גבעת התחמושת
ארכיב

תכניות עבודה

שם הגליון:	מספר פרויקט
תכנית מצב קיים	A-70
אחראית פרויקט:	ORIGINAL DATE:
אוראל ניסן

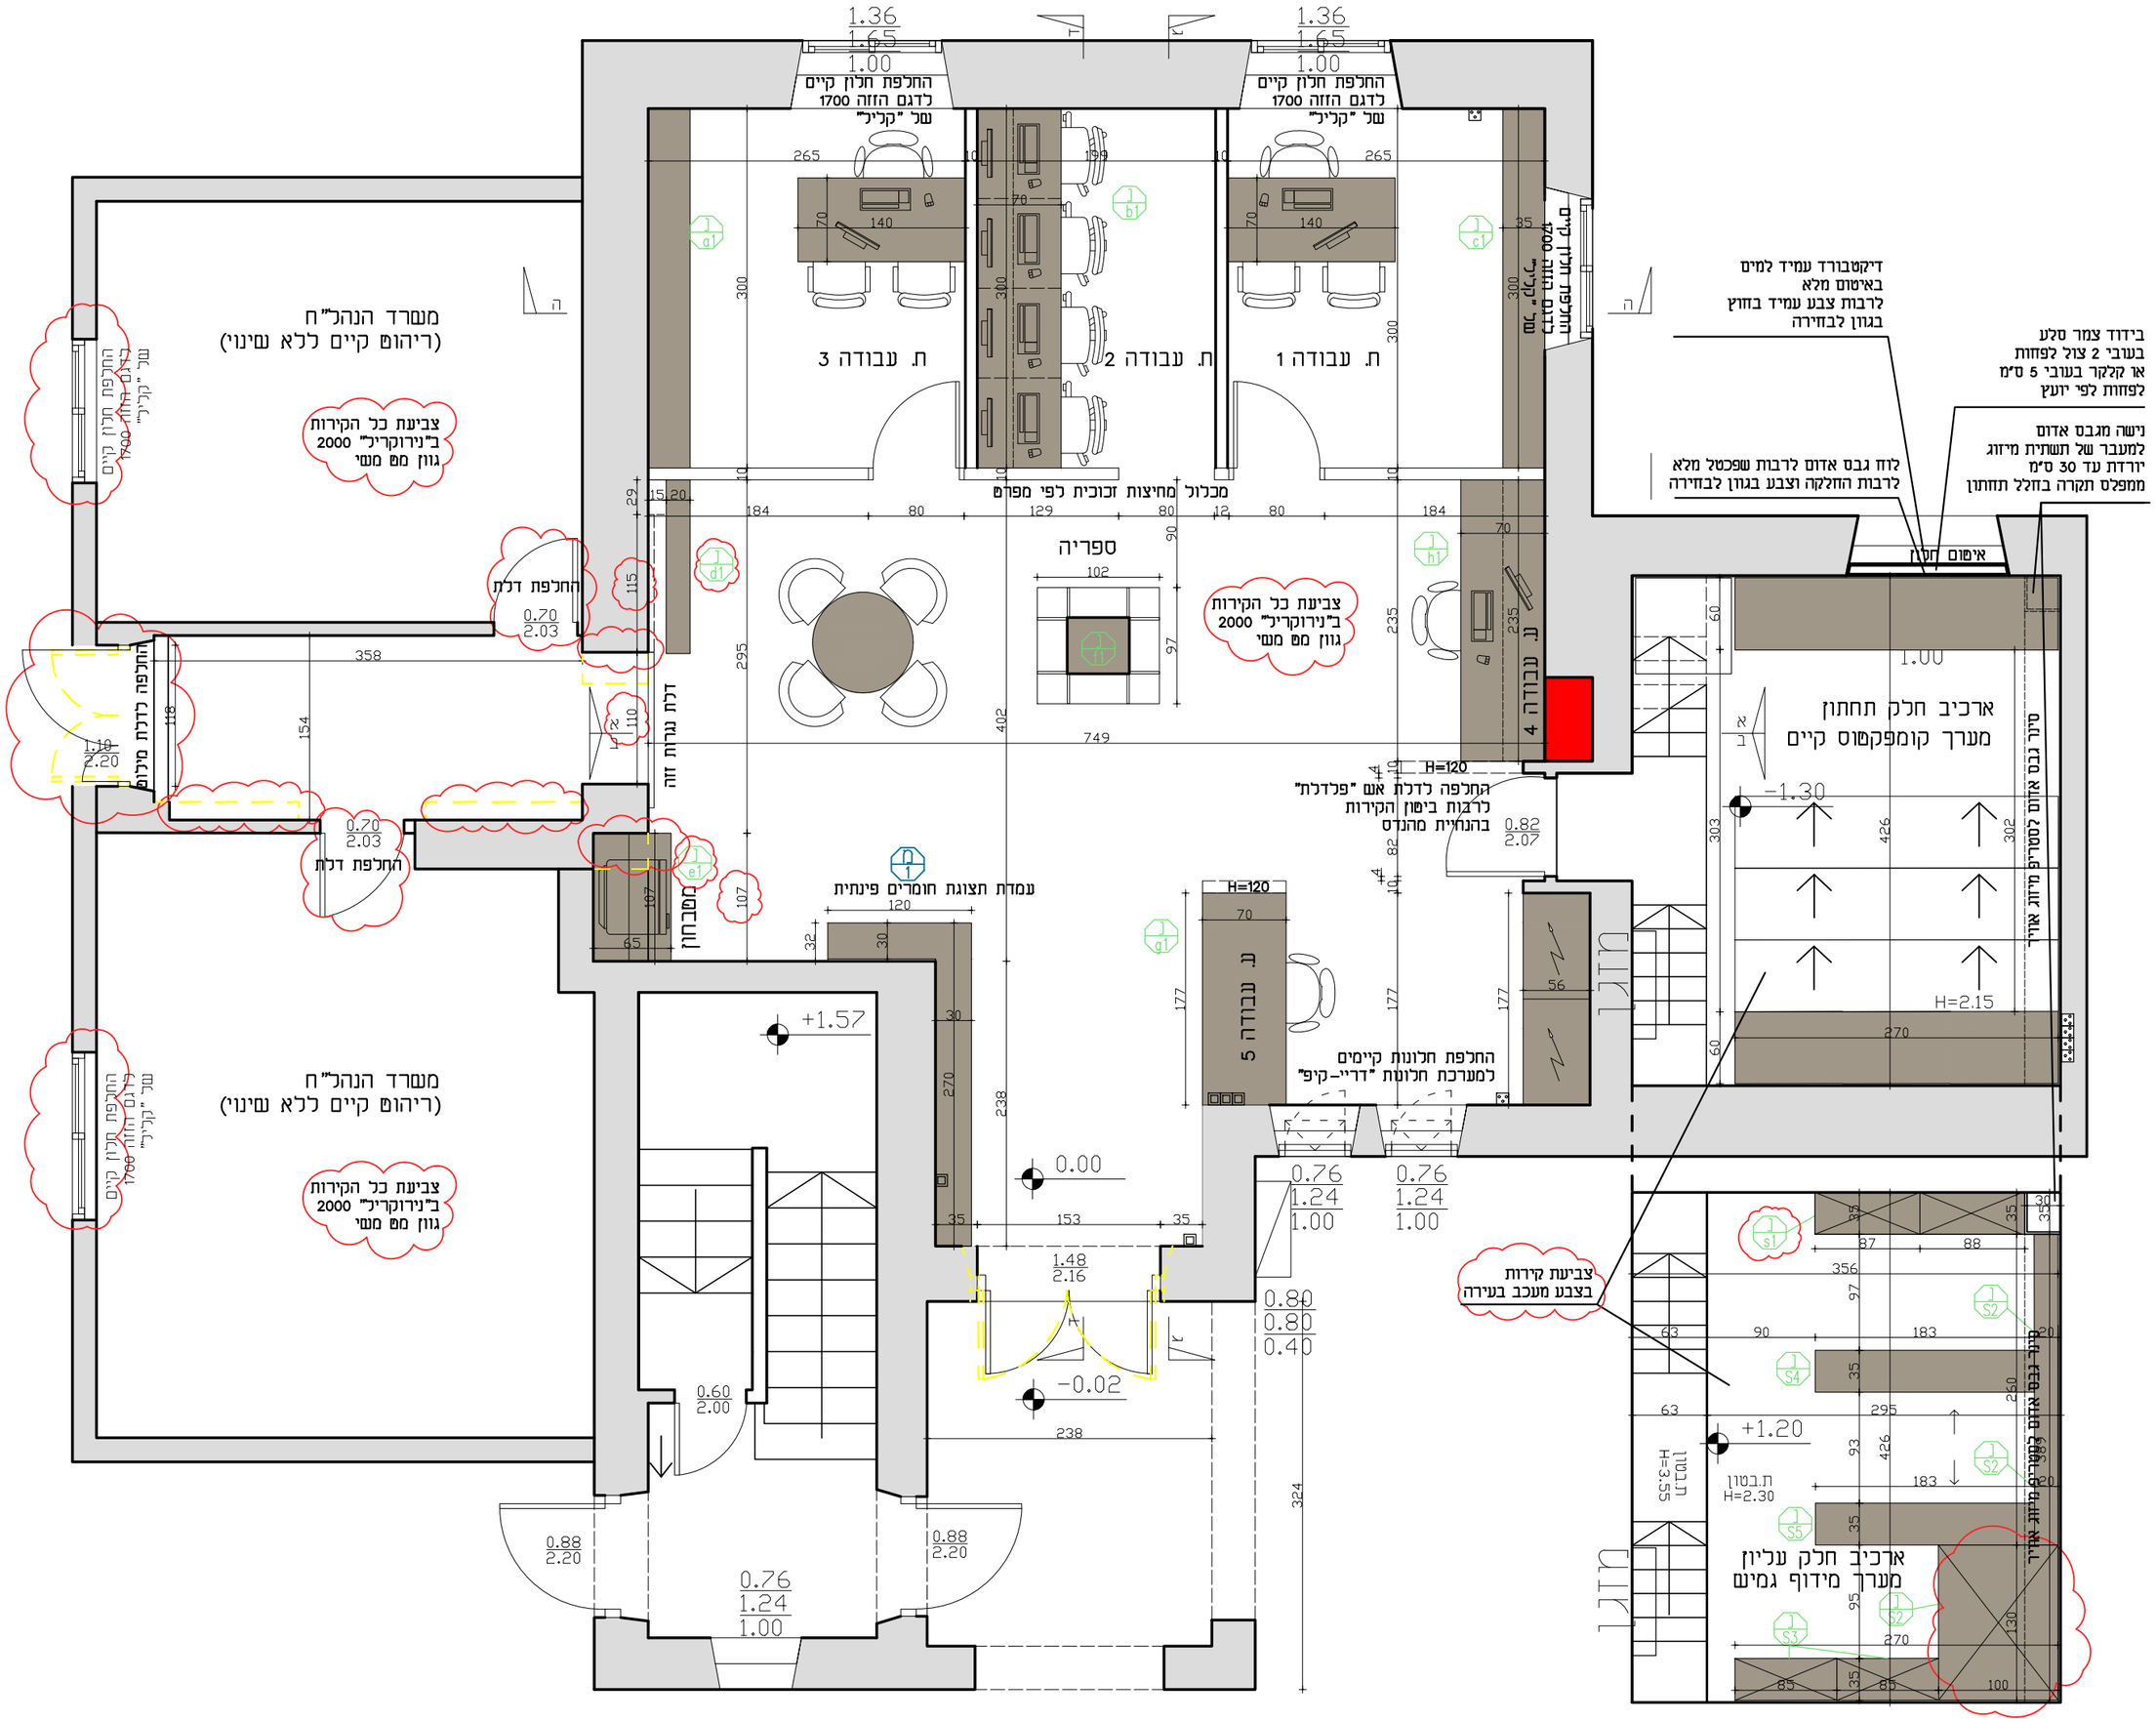
מס'	תאריך	הערות ותיקונים
1	1.11.26	הרחבת דלת אסם ל-110 ס"מ ע"י הריסת קיר ימני
2		הקטנת וגרות קיר כניסה למשרדים מ-170 ל-145 ס"מ
3		החלפת דלת יציאה ממשרדים כנף אחת במקום שתיים רוחב 110
4		החלפת דלתות משרדי הנהל"ח
5		החלפת חלונות גם באיזור הנהל"ח
6		הרחבת מטבחון ל-107 ס"מ ע"י הריסת קיר ימני
7		פירוק בר עץ וגבס במסדרון הנהל"ח
8		תוספת צבינת קירות ארכיב בצבע מעכב בעירה
9		תוספת צבינת קירות במשרדי הנהל"ח
10		
11		
12		
13		
14		
15
